Gutachten zu

„TEILVERKABELUNG IN SENSIBLEN

GEBIETEN

380-kV-SALZBURGLEITUNG“

Bild 1: Hoch- und Höchstspannungsnetz der APG [1, Seite 227 und 2, Seite 22/133]

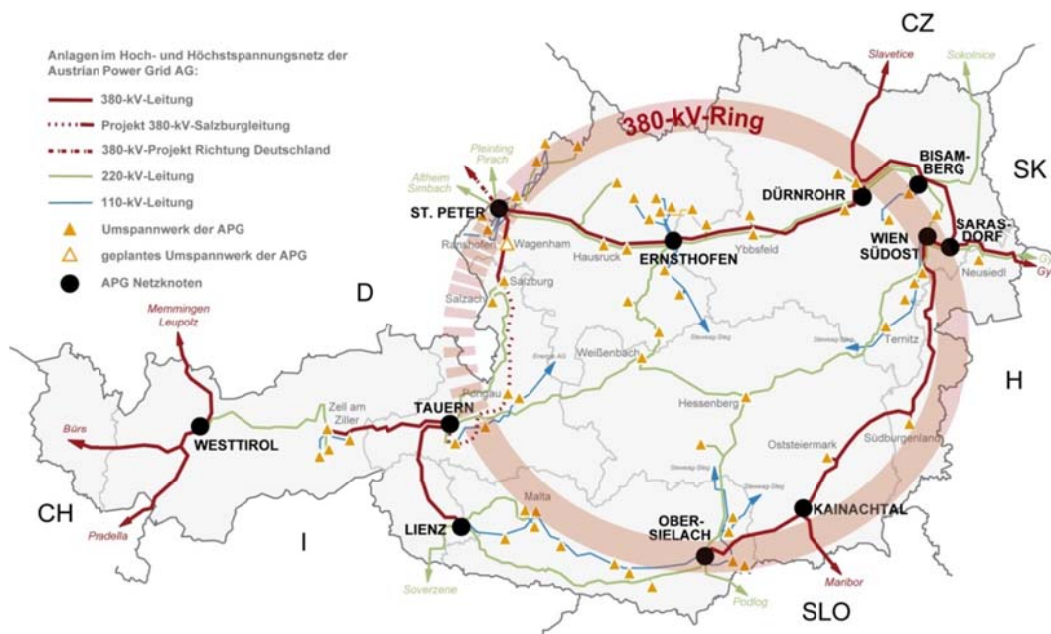
Abschließend soll noch einmal zur Frage Ringnetz Stellung genommen werden. Gemäß Bild 1 ist das Übertragungsnetz der APG (im Jahr 2011) mehr oder weniger ein Ring, der aus Teilstücken in der 380 kV Ebene und aus Teilstücken in der 220 kV Ebene besteht. Allerdings bestehen auf der 220 kV Ebene Verbindungen von Ernsthofen nach Obersielach und von Tauern nach Wien Südost, die Diagonalverbindungen durch den 380 kV Ring darstellen und somit, wenn auch aufgrund der Spannungsebene mit eingeschränkten Übertragungsleistungen, die reine Ringstruktur aufheben. Ein Ringnetz auf der 380 kV Ebene ist somit zurzeit nicht gegeben.

Die Ergänzung des 380 kV Ringes durch die 380 kV Salzburgleitung schließt den **jetzigen unvollständigen Ring allerdings immer noch nicht vollständig**, da die Strecke Lienz – Obersielach durch eine 220 kV Leitung und eine 110 kV Leitung und nicht durch eine 380 kV Leitung realisiert ist.

Bild 3: Interconnected network of Continental Europe – Stand: 31.12.2014

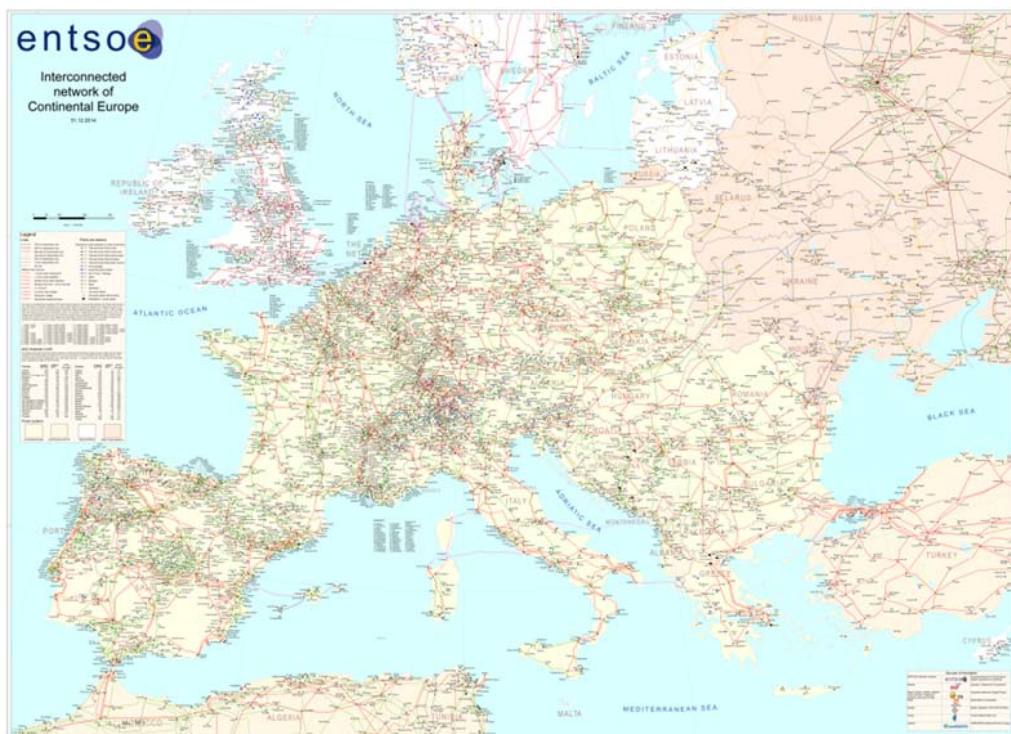
Ein Blick auf das europäische Hochspannungsnetz der European Network of Transmission System Operators for Electricity (ENTSO-E) zeigt deutlich, dass es hier mehrere Gebiete gibt, die in ihrer Struktur dem sogenannten 380 kV Ring ähneln, sodass der **häufig in der Umweltverträglichkeitserklärung (UVE) und im Umweltverträglichkeitsgutachten (UVGA) zur 380-kV-Leitung (UVGA 2013) verwendete Begriff der Einmaligkeit des 380 kV Ringes der APG nicht korrekt ist.**

Auf *europäischer Ebene* sei zu beachten, dass Österreich eine zentrale Lage aufweise (siehe Bild 3) und somit der Leistungstransport innerhalb Europas häufig über Österreich führe, (siehe UVE der APG und Salzburg Netz GmbH, Fachbereich: Energiewirtschaft, Seite 49/133 in [2]). Die Europäische Union fordere von den Betreibern der Übertragungsnetze einen Ausbau der Netze, damit alle Bürger der EU am europäischen Strommarkt teilnehmen können und die Integration erneuerbarer Energien beschleunigt werde. Ein geplantes Ziel der Liberalisierung, Senkung der Preise durch Wettbewerb, sei dann bei einem regionalen Mangel an Übertragungskapazität nur bedingt umsetzbar.

Bild 3: Nichtverfügbarkeit von Freileitung und Kabel aus [11]

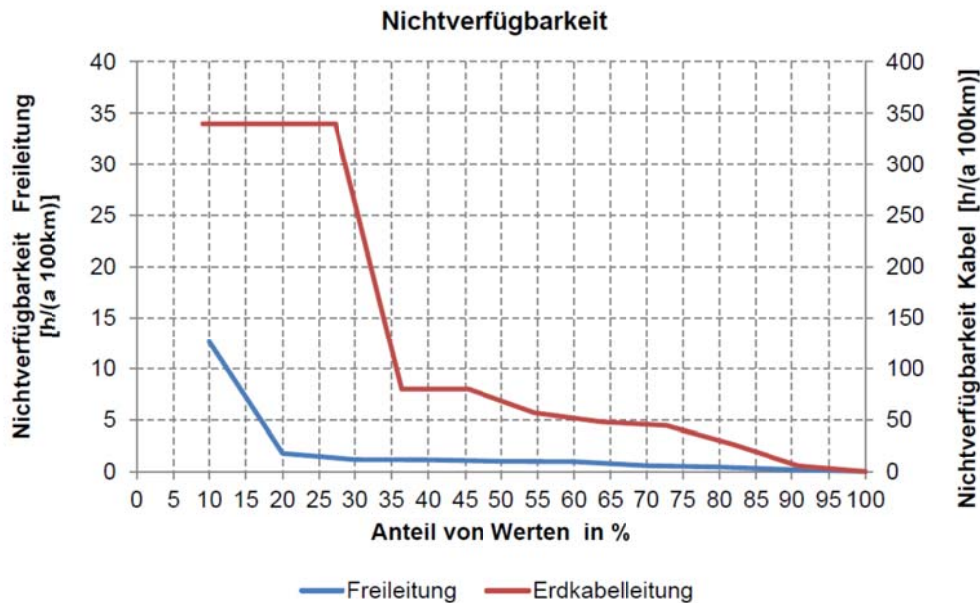
Für die Darstellung der Nichtverfügbarkeit im Bild 4.8 wurden 11 Erdkabelleitungen und 10 Freileitungen untersucht. Die Kurven beginnen daher bei unterschiedlichen Werten von 9,1 % für Erdkabel (1/11) und 10 % für Freileitungen (1/10). Eine Auswertung der beiden Kurven ergibt für einen Anteil von 27 % der untersuchten Systeme (Erdkabel oder Freileitung) eine Nichtverfügbarkeit für ein Erdkabel von ca. 340 h pro Jahr und 100 km Kabel und eine Nichtverfügbarkeit für eine Freileitung von ca. 2 h pro Jahr und 100 km Freileitung. Für diesen Anteil aus der Gesamtmenge der untersuchten Erdkabel und Freileitungen ergibt sich die größte Differenz in der Nichtverfügbarkeit zwischen Erdkabel und Freileitung. Der Faktor $340/2$ beträgt somit 170 und nicht wie Gutachten Energiesysteme/ Energietechnik/ Energiewirtschaft behauptet 270.
